OBJET : MARCHÉ DE TRAVAUX DE CONSTRUCTION DE LA STATION D'EPURATION OUEST-FICHES MODIFICATIVES-AUTORISATION DE SIGNER L'AVENANT N°1

La Ville d'Aix en Provence a notifié le 5 Juin 2009 au groupement d'entreprises représenté par son mandataire : la société Degremont, un marché n° A9-020 de travaux pour la construction et l'exploitation temporaire de la station d'épuration Ouest.

FICHE DE DEMANDE DE MODIFICATION ET D'AVIS MOTIVE
N°DGT 00

Marché N° 09.020	CONSTRUCTION ET EXPLOITATION TEMPORAIRE DE LA STATION D'AIX OUEST
-----------------------------	------------------------------------------------------------------------------

FICHE DE DEMANDE DE MODIFICATION ET D'AVIS MOTIVE N°G&P 05

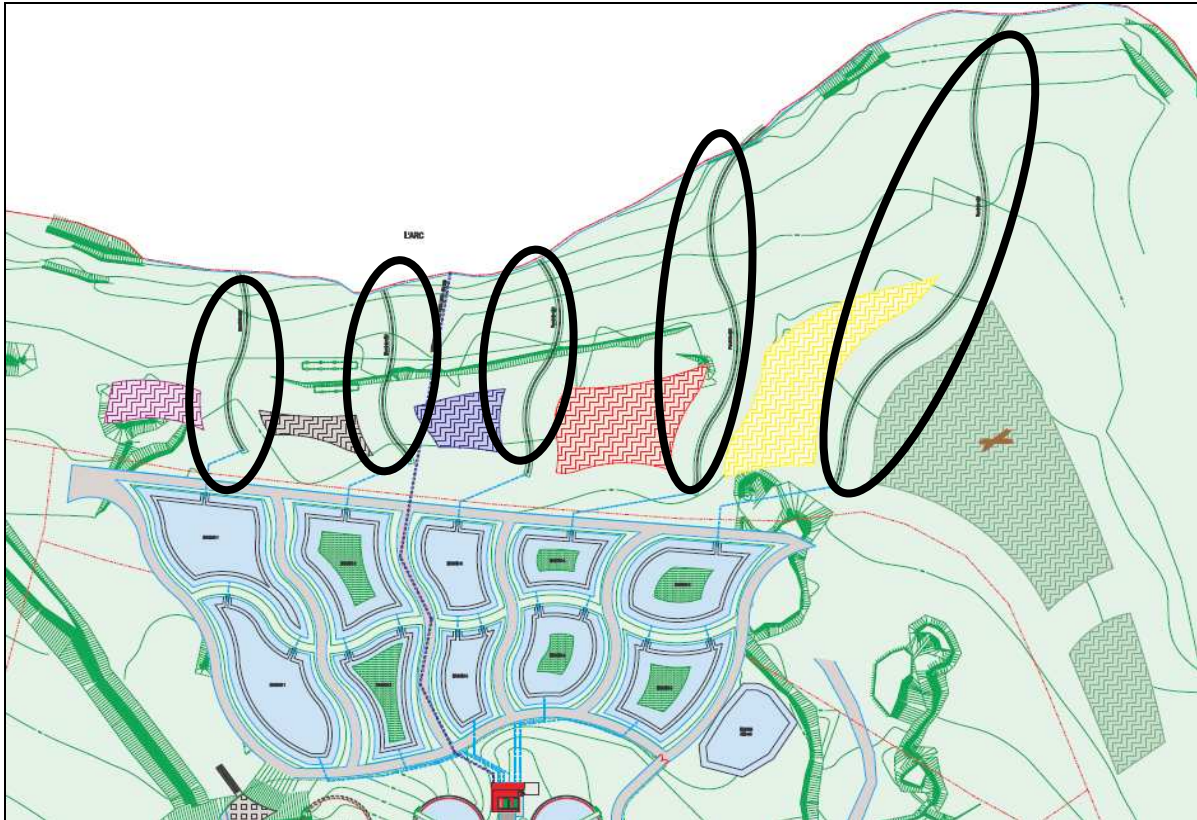
Il a été prévu un déplacement des fossés de rejet pour éviter les EBC, rajoutant 58 ml de fossé à créer, ainsi qu'une plantation de lignes d'arbustes pour renforcer l'architecture du projet par balance sur les masses végétales du projet

FICHE DE DEMANDE DE MODIFICATION ET D'AVIS MOTIVE N°G&P06

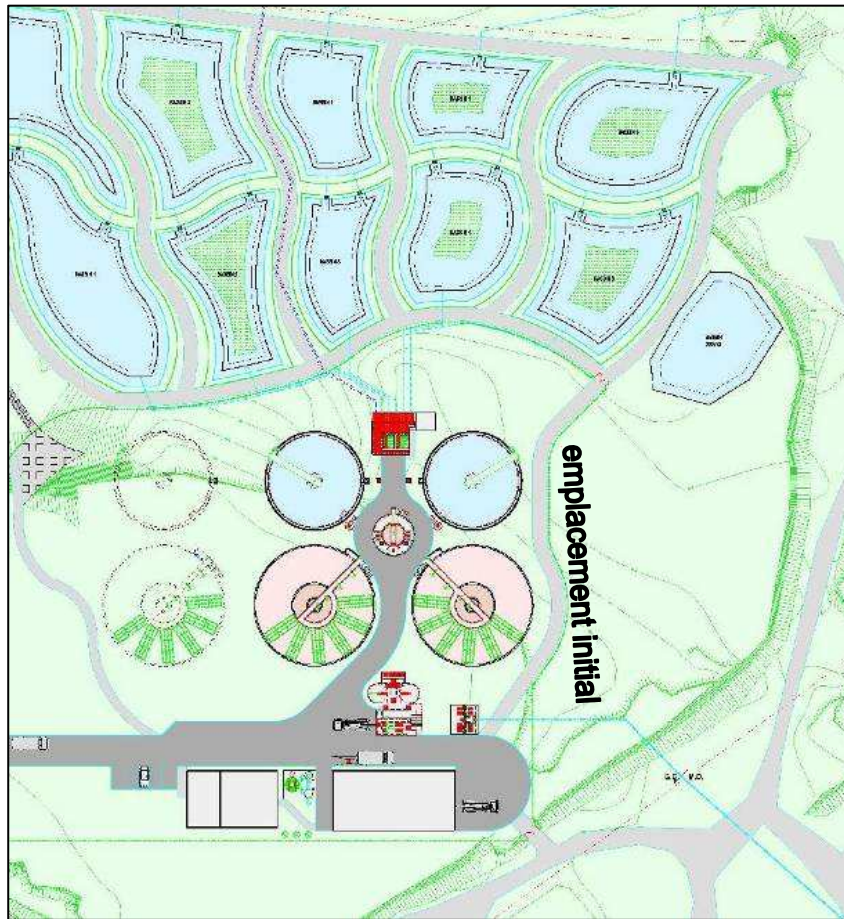
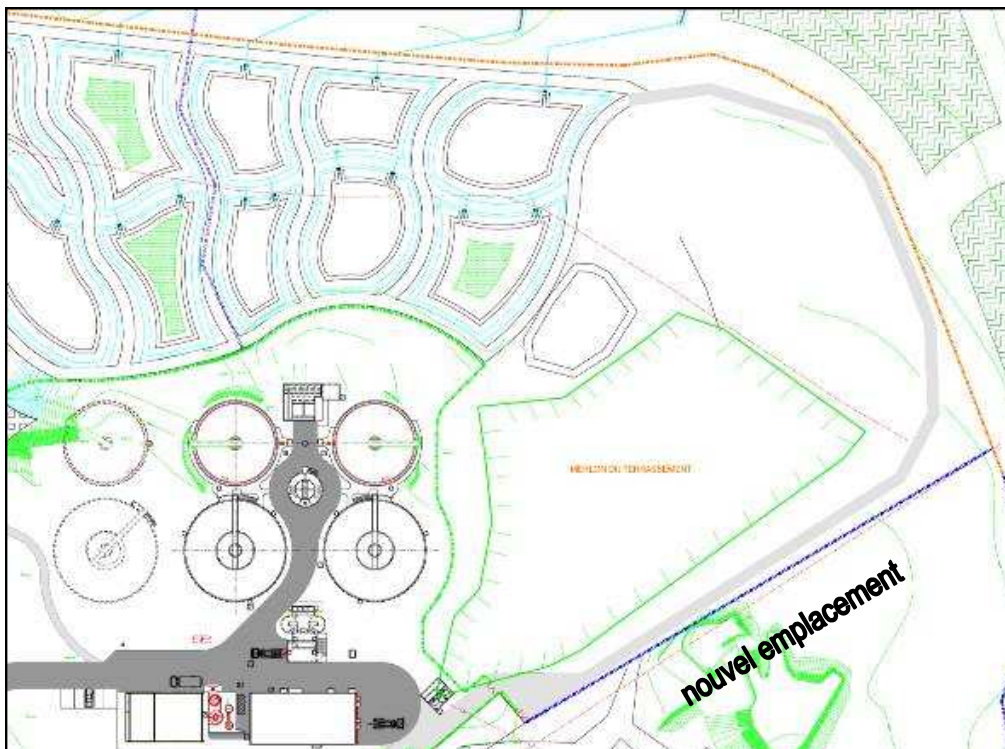
<p>passait entre les ouvrages et la butte Est de la station. Il était difficile d'implanter cette voie au dessus des remblais techniques.</p> <p>Il a été décidé de déplacer cette voie d'accès sur la limite Est de l'emprise de la station en contournement de la butte. Cette modification permet d'intégrer la voie dans l'aspect paysager général de l'usine et d'améliorer la sécurité en éloignant le trafic des ouvrages hydrauliques.</p>		
----------------------------------------------------------------------------------------------------------------------------------------------------------------------------------------------------------------------------------------------------------------------------------------------------------------------------------------------------------------------------------------------------------------------------------------------------	--	--

1.13 Modification du local archives et création de 2 WC

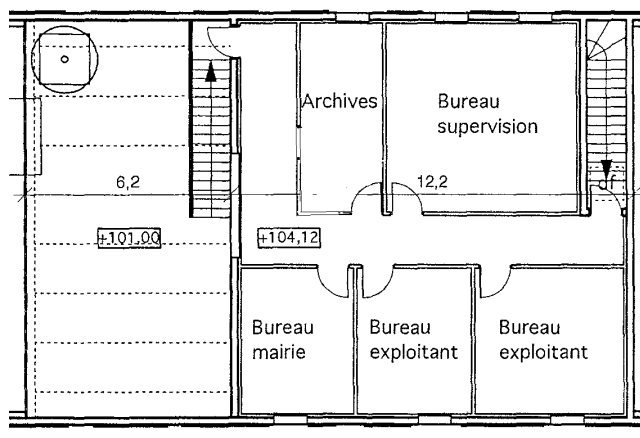
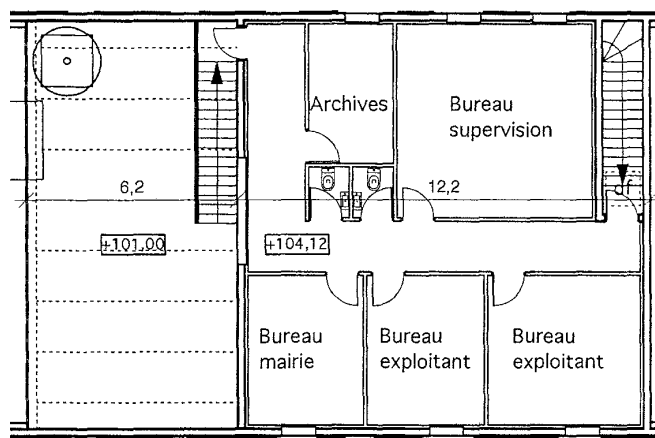
DESIGNATION Fiche de demande de modification n° RIV4	Incidence financière en € HT	Incidence sur le délai en jour
<p>Le marché prévoyait des toilettes uniquement au RdC du bâtiment administratif.</p> <p>Le bâtiment administratif comprend à son rez de chaussé : un atelier, un laboratoire, des toilettes et des vestiaires, et au 1^{er} étage : des bureaux. Il est nécessaire de passer par l'extérieur pour se rendre du 1^{er} étage au RdC.</p> <p>Il a donc été décidé de réduire le local archive pour intégrer des toilettes à l'étage.</p>	+ 10 499,99 € H.T	2 jours
